放射性廃棄物の廃棄施設（その3）

高放射性廃液貯蔵場

再処理施設に関する設計及び工事の計画

(ガラス固化技術開発施設 (TVF) の浄水配管等の一部更新)

別図-2 蒸気凝縮水配管の移設範囲概要図

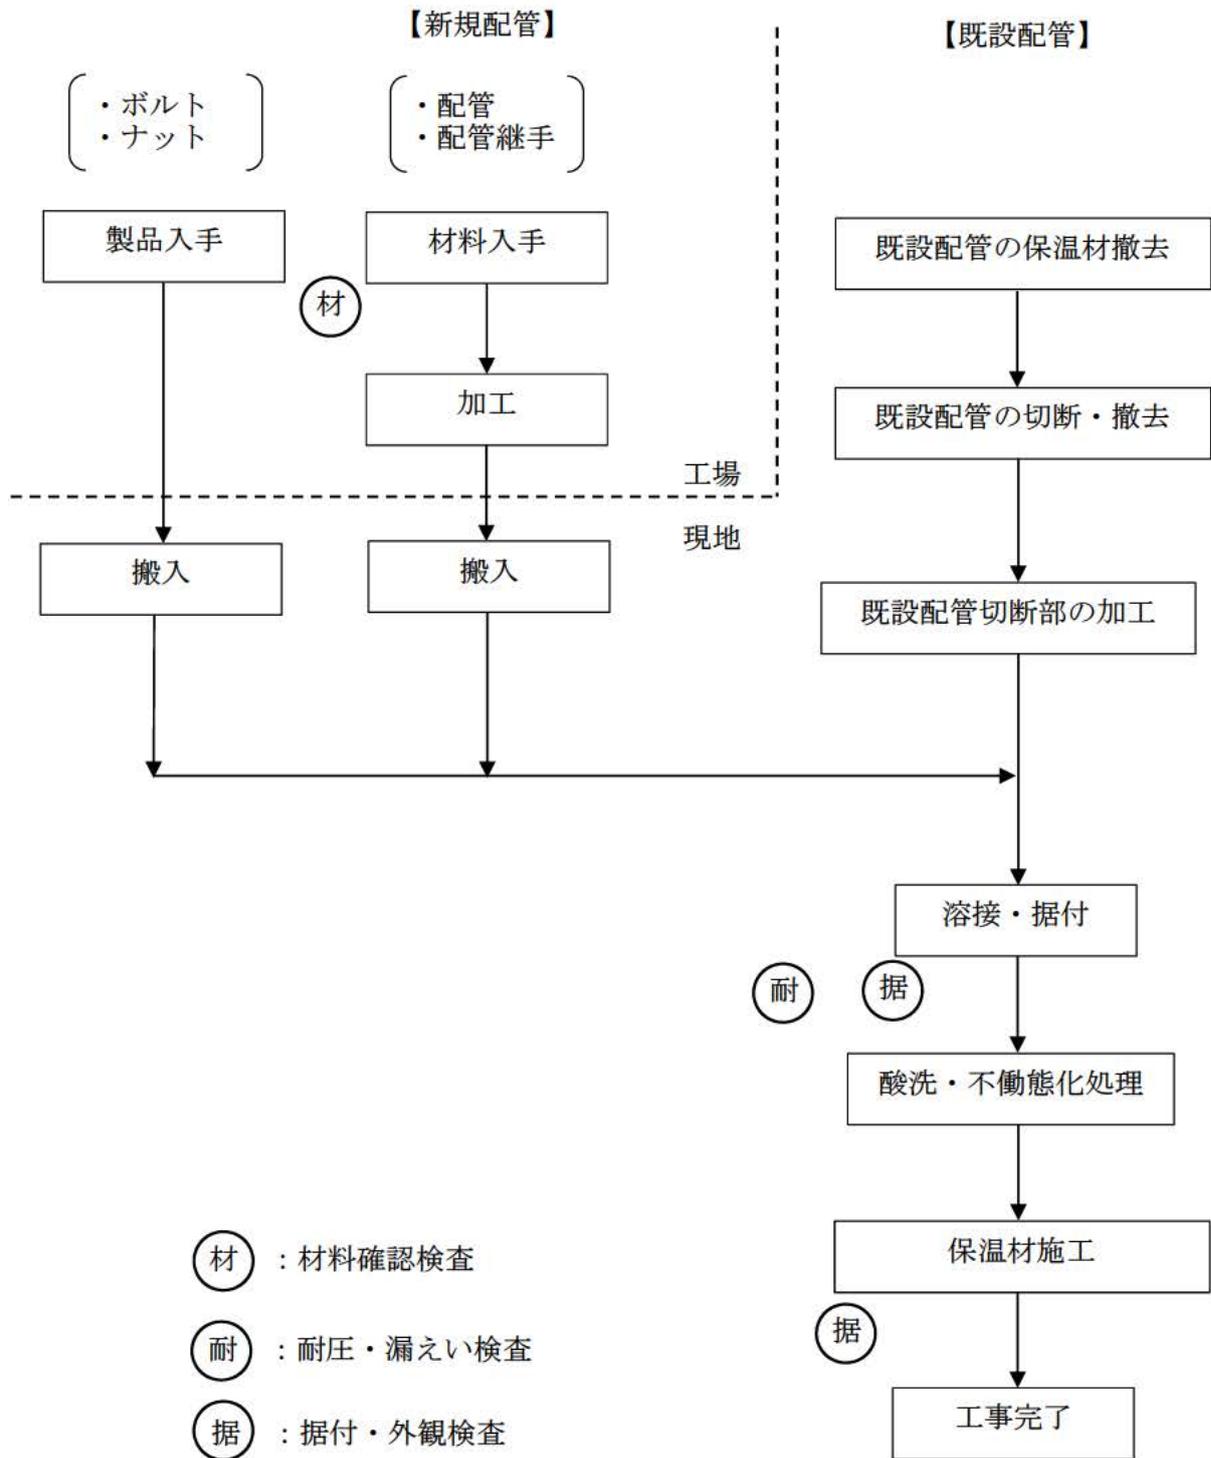
今回、高放射性廃液貯蔵場(HAW) の津波防護として HAW 建家開口部周辺外壁の増打ち補強に伴い、増打ち補強の範囲と干渉する配管の一部移設として、蒸気凝縮水配管、屋内消火栓配管の移設を行う。

本申請に係る配管は、再処理施設の技術基準に関する規則第7条に基づき実施する建家開口部の補強に伴い、補強工事と干渉する配管の移設を行うものである。移設する配管は、蒸気凝縮水配管、屋内消火栓配管であり、既設と同じ口径及び材質とし、機能・性能に影響を与えないようにする。移設計画の概要を別図-1に示す。また、移設の範囲を別図-2及び別図-3に示す。

本申請に係る配管の移設は、高放射性廃液貯蔵場（HAW）のトラックエアロック（A122）で行われる建家開口部の補強と干渉しないよう、蒸気凝縮水配管、屋内消火栓配管を既設配管と同材質で敷設する。

別図-2-1 補強鉄筋コンクリート範囲 外形図

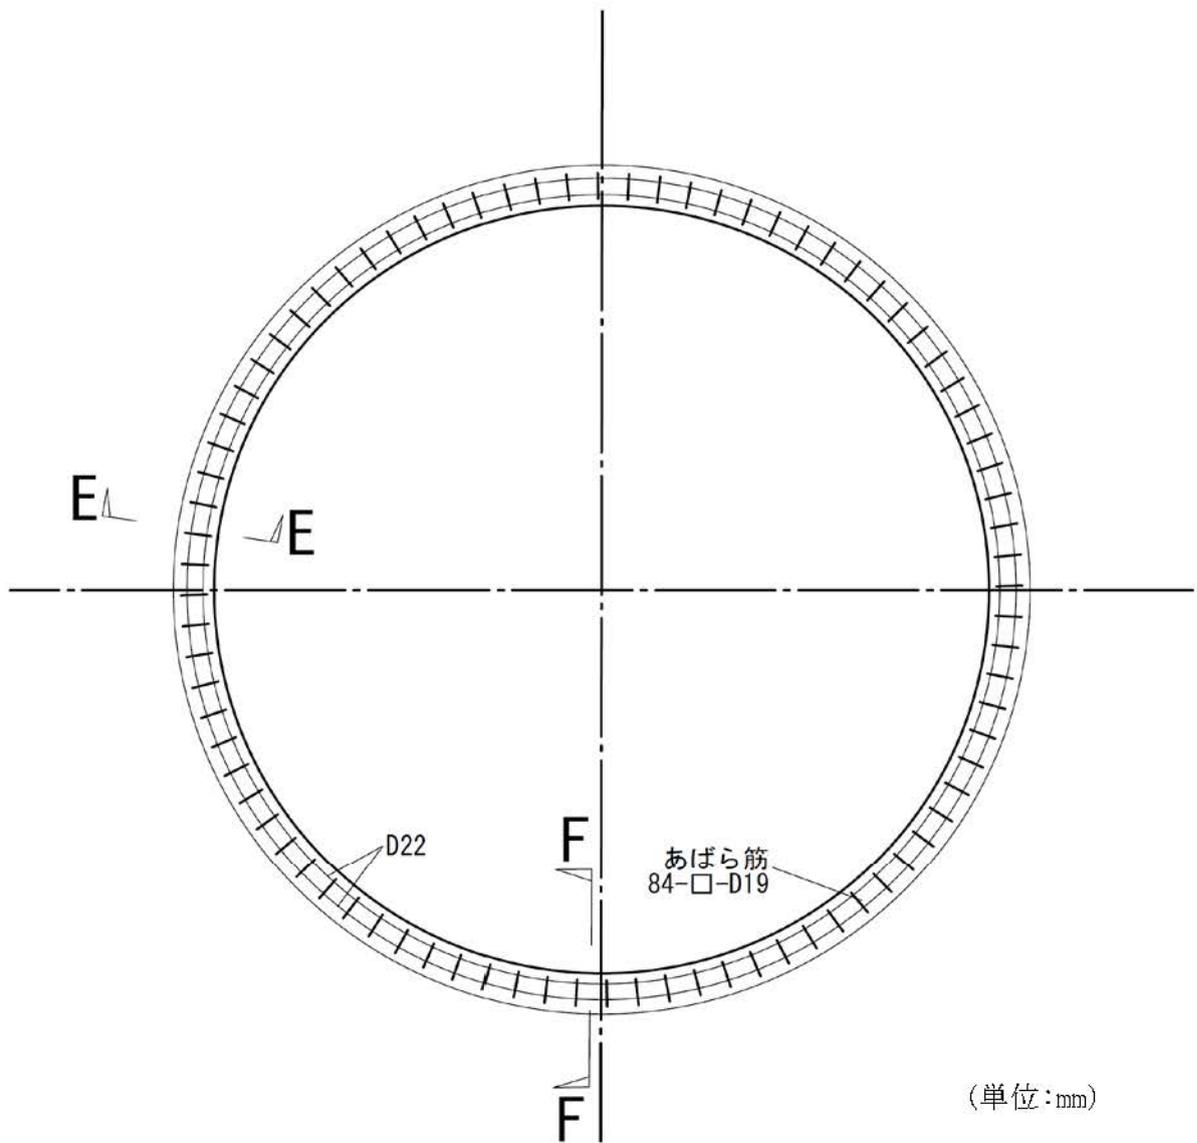
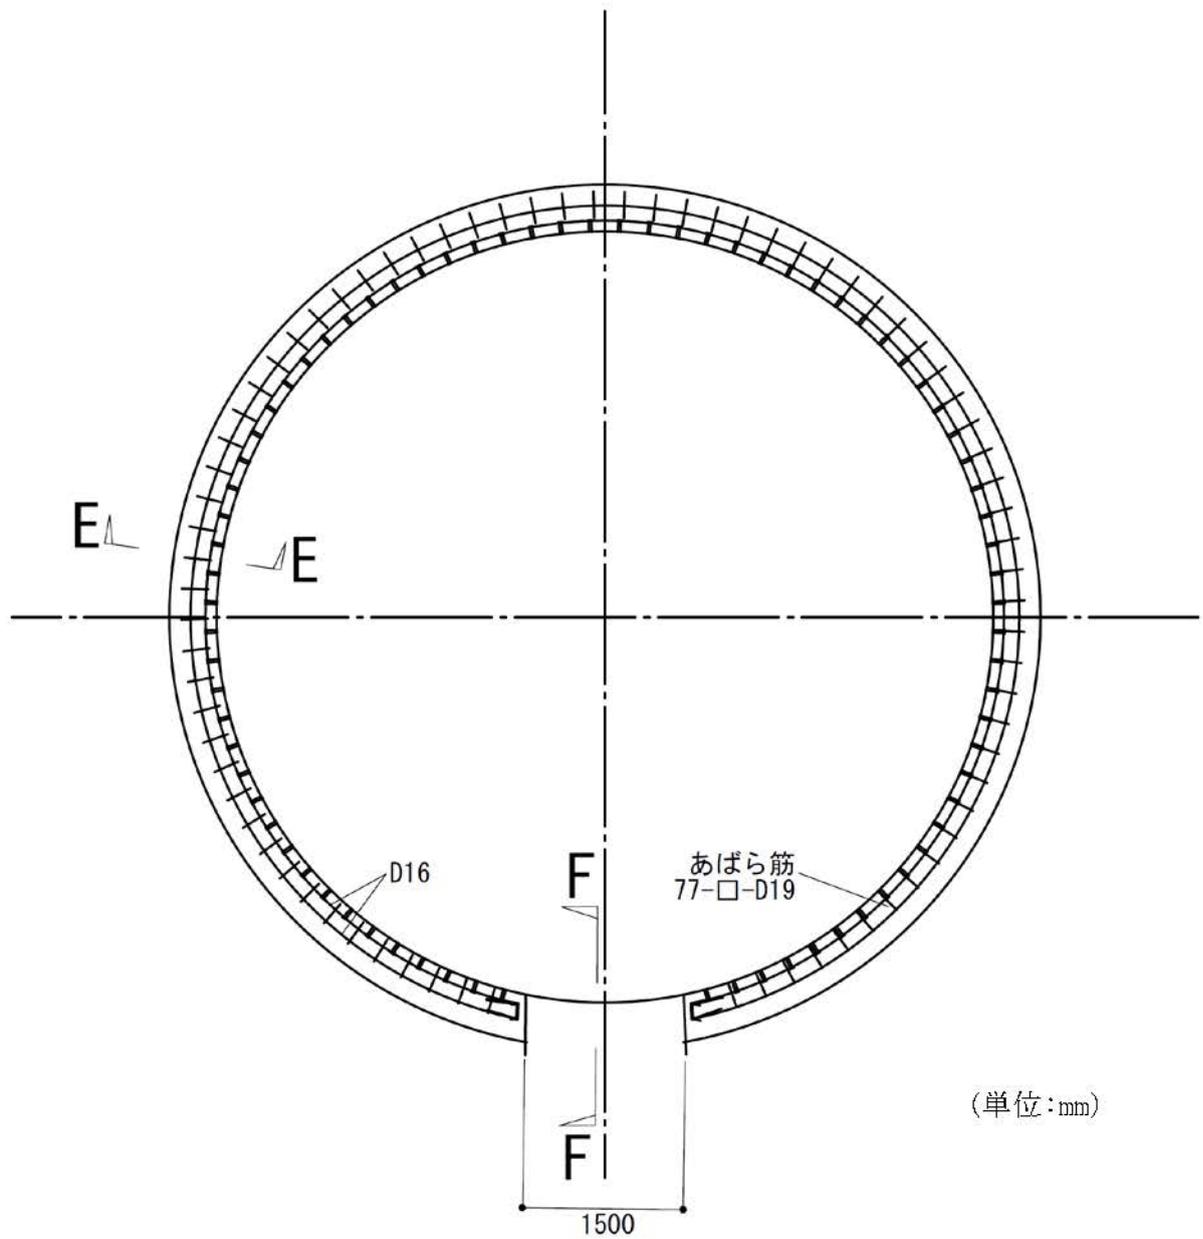
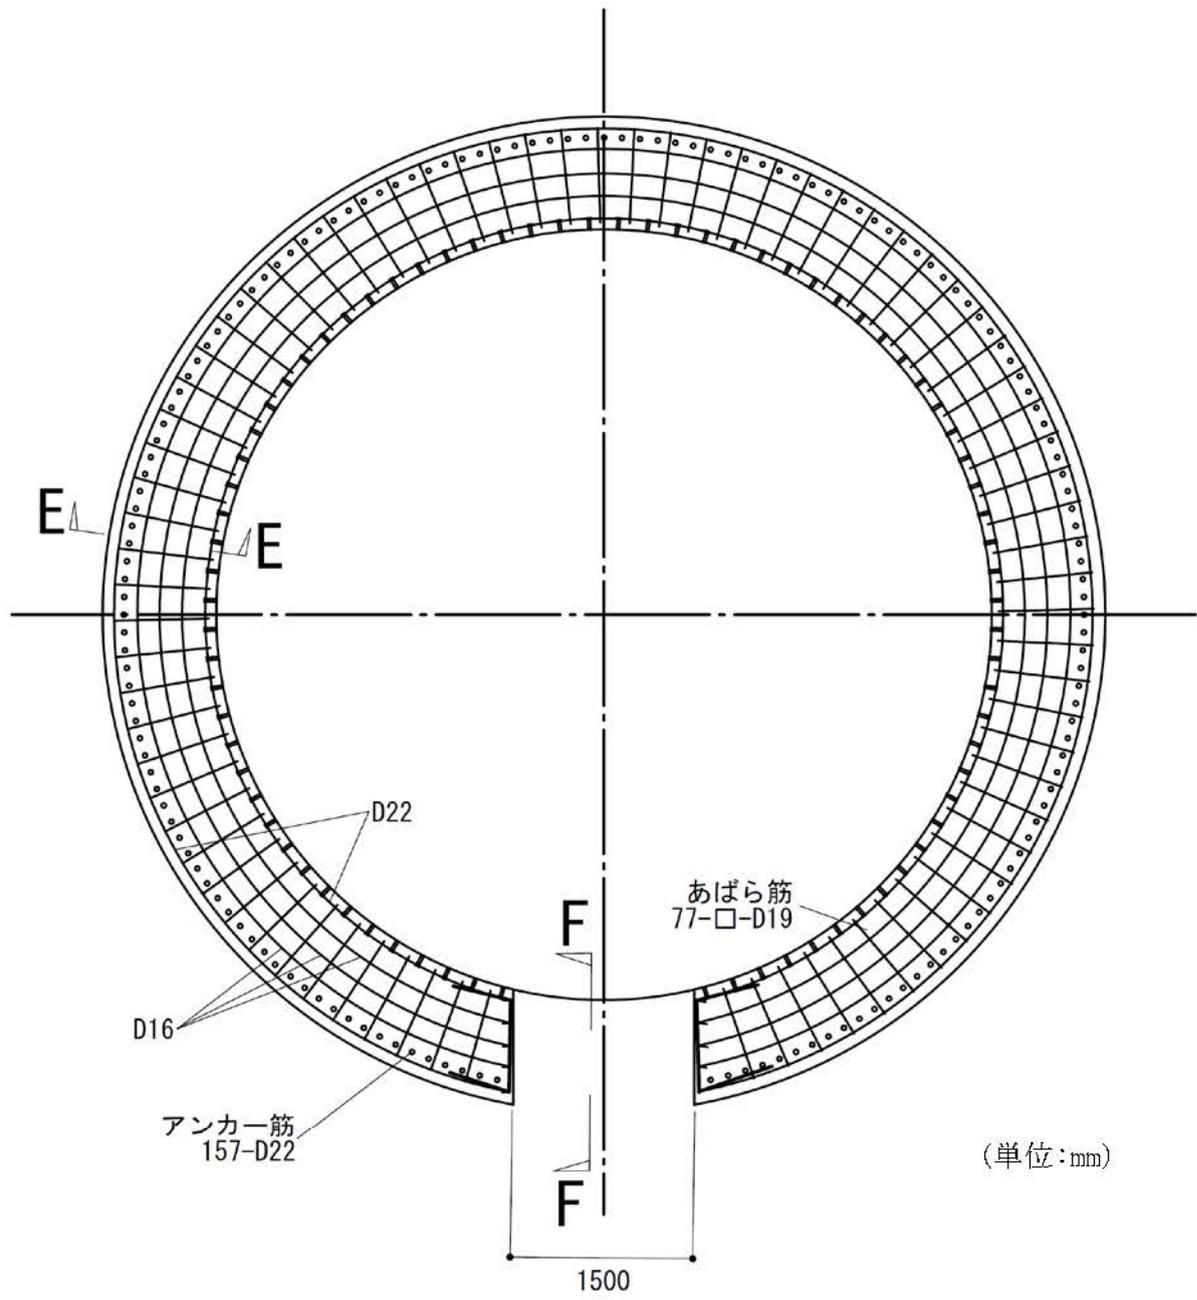
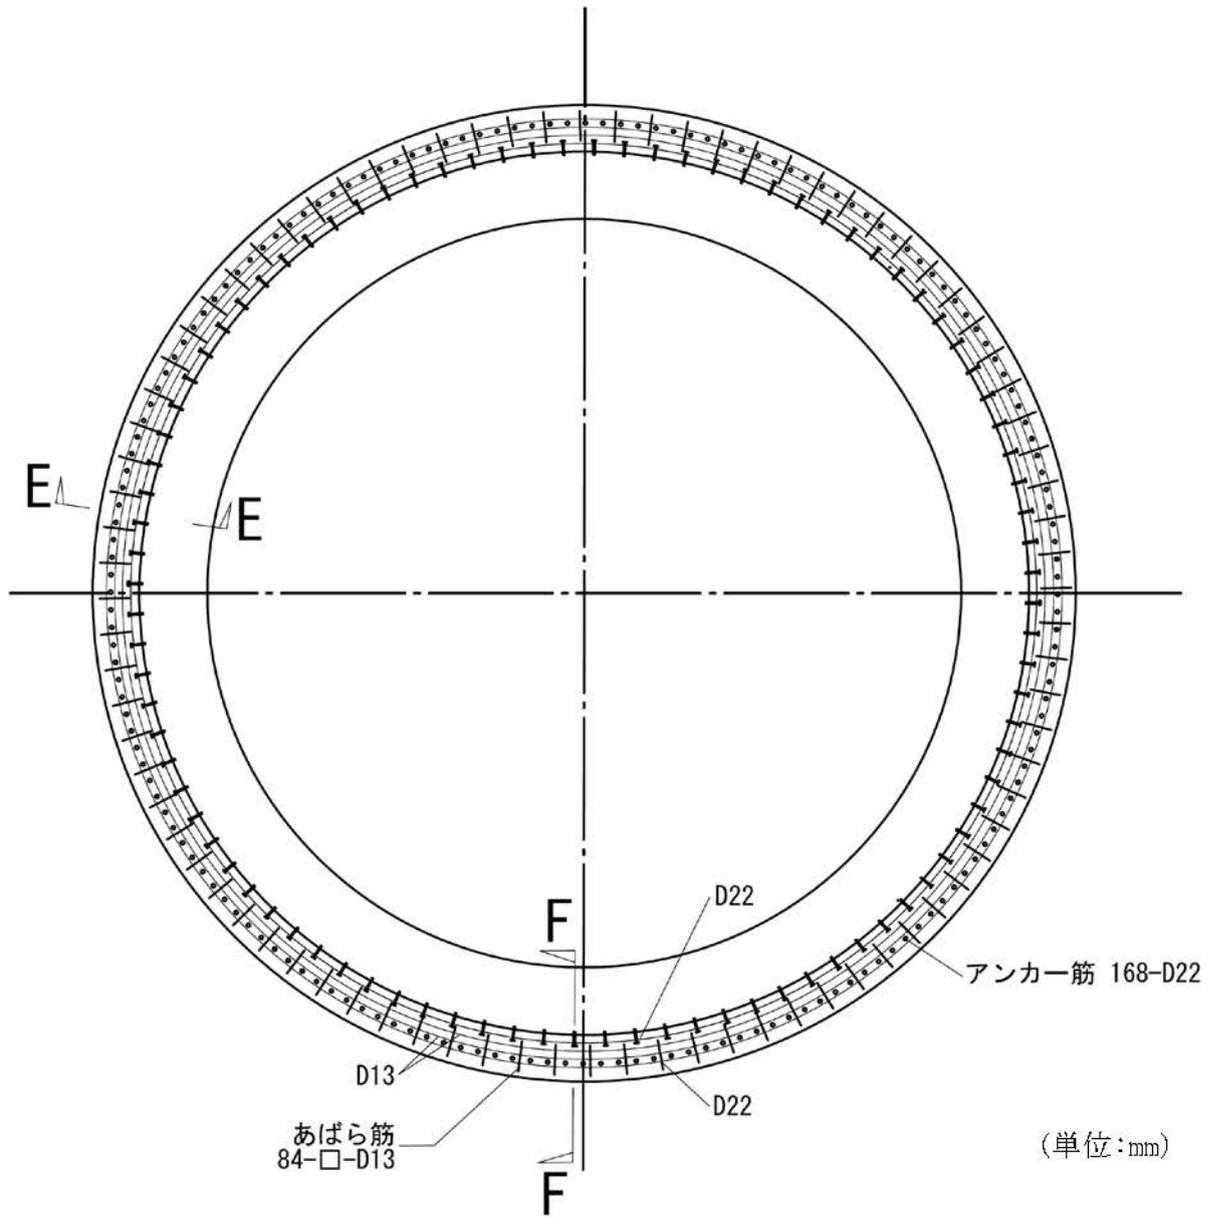
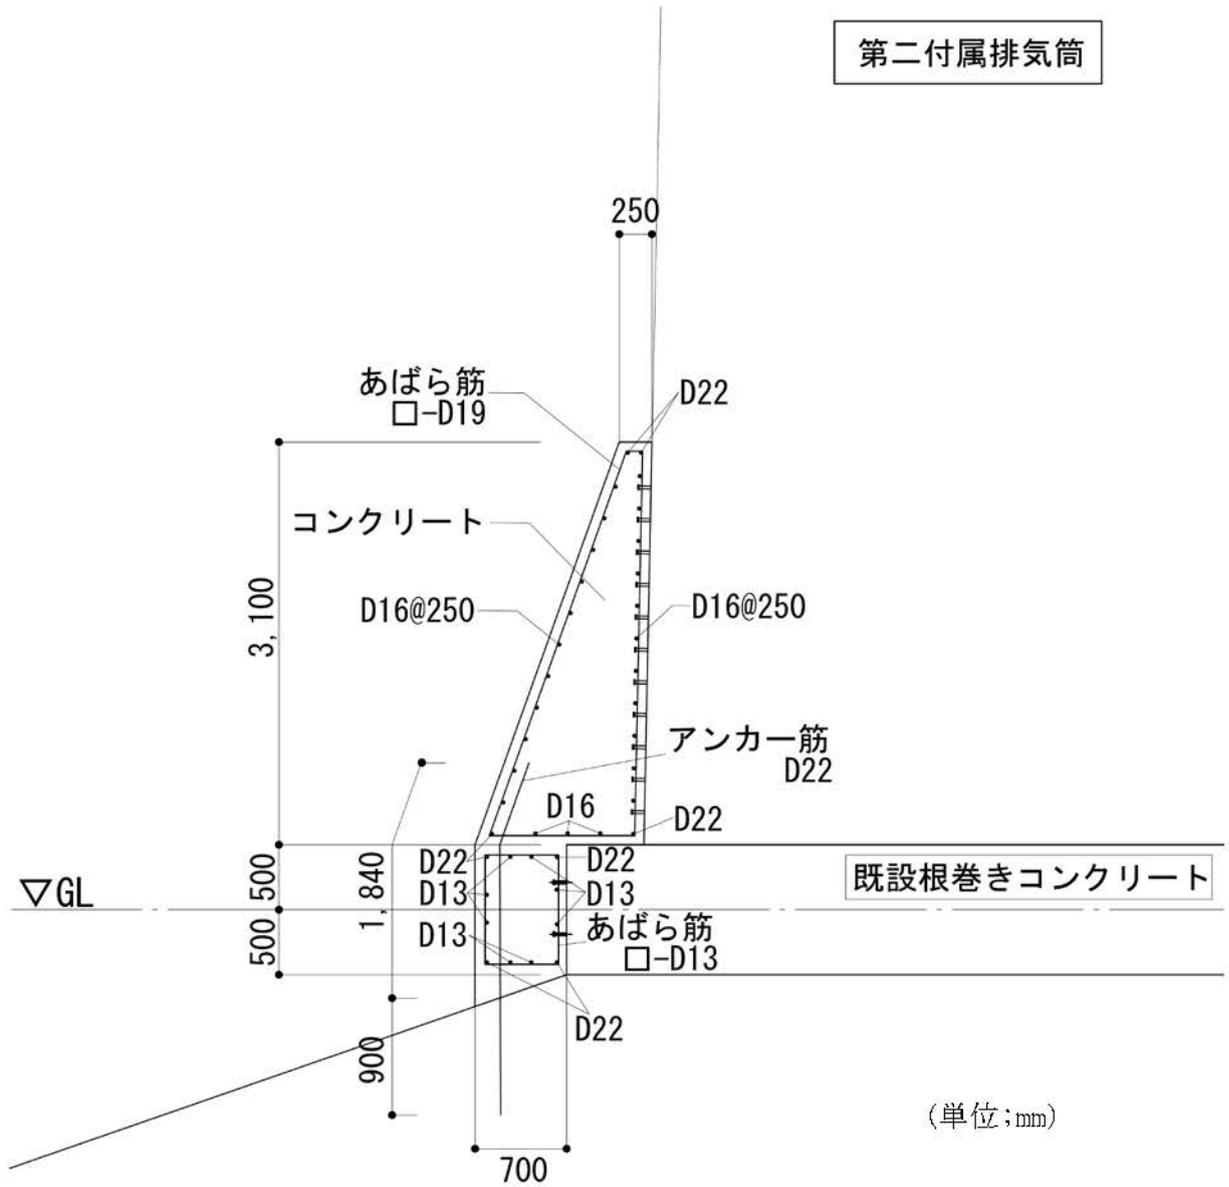
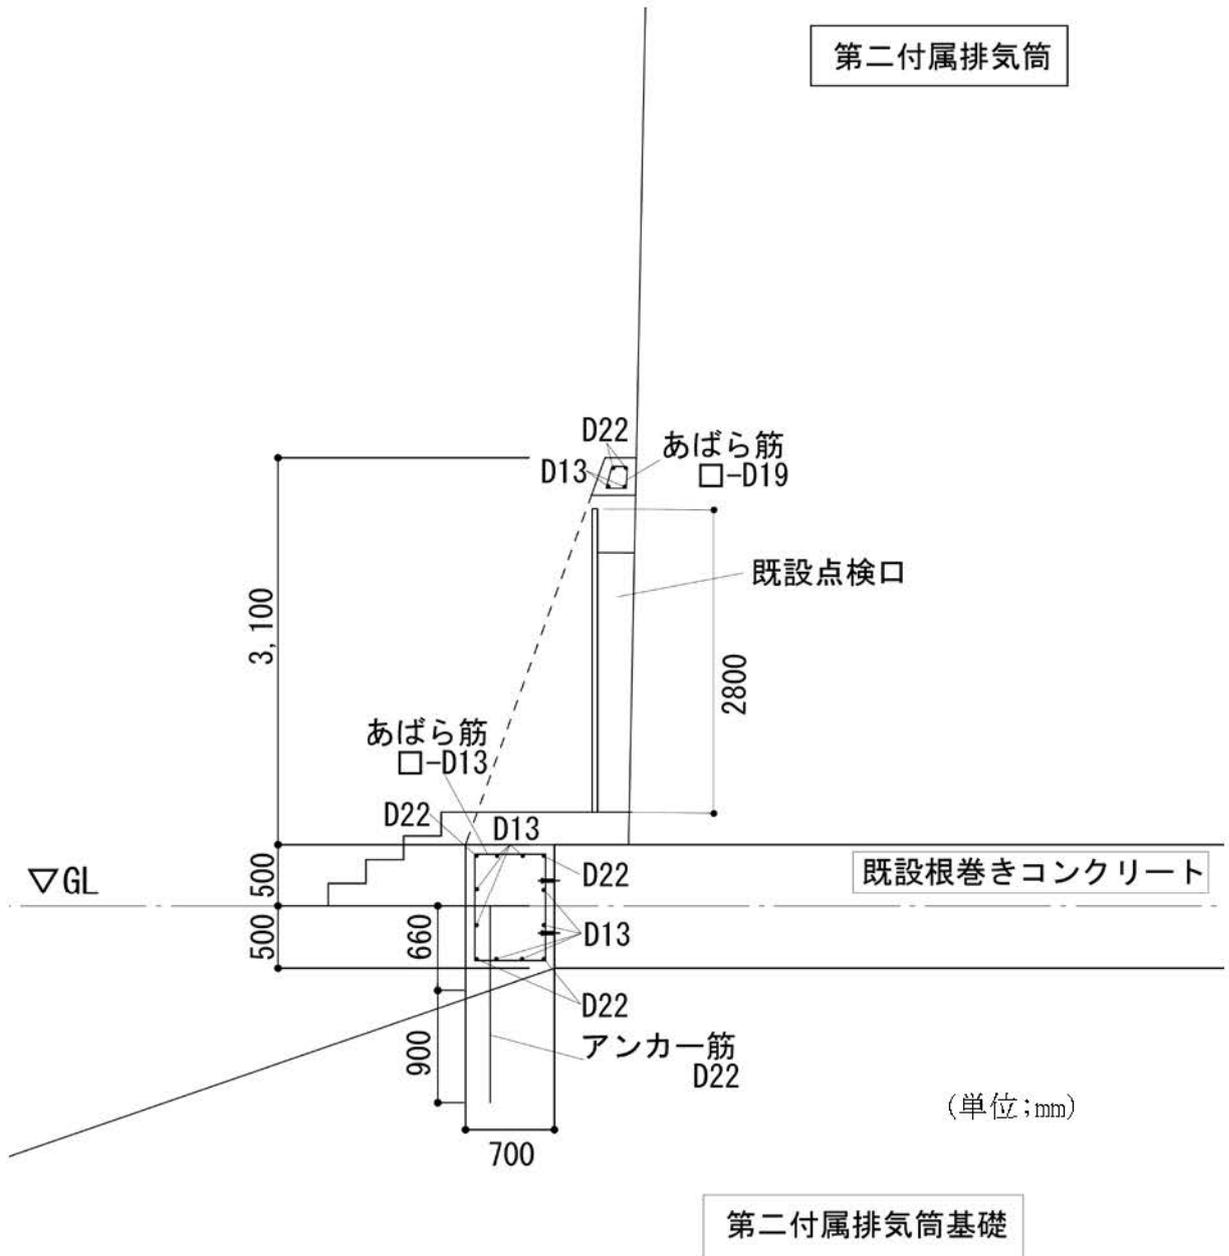
今回、第二付属排気筒及び排気ダクト接続架台において、廃止措置計画用設計地震動が作用した際に強度が不足するおそれがあることから、地震時における耐震性向上のため、第二付属排気筒下部への鉄筋コンクリート補強を行う。また、排気ダクト接続架台については、梁及びブレースの補強並びにブレースの新設及び支承部の補強を行う。

第二付属排気筒の地震時における耐震性向上のため、第二付属排気筒下部への鉄筋コンクリート補強を行う。

名 称	第二付属排気筒
仕 様	補強鉄筋コンクリートの新設
補強部材 主要材料	コンクリート：普通コンクリート（JIS A 5308） 鉄筋：SD295A、SD345（JIS G 3112） アンカー筋：SD345（JIS G 3112）
図	別図-1，別図-2-1～別図-2-7
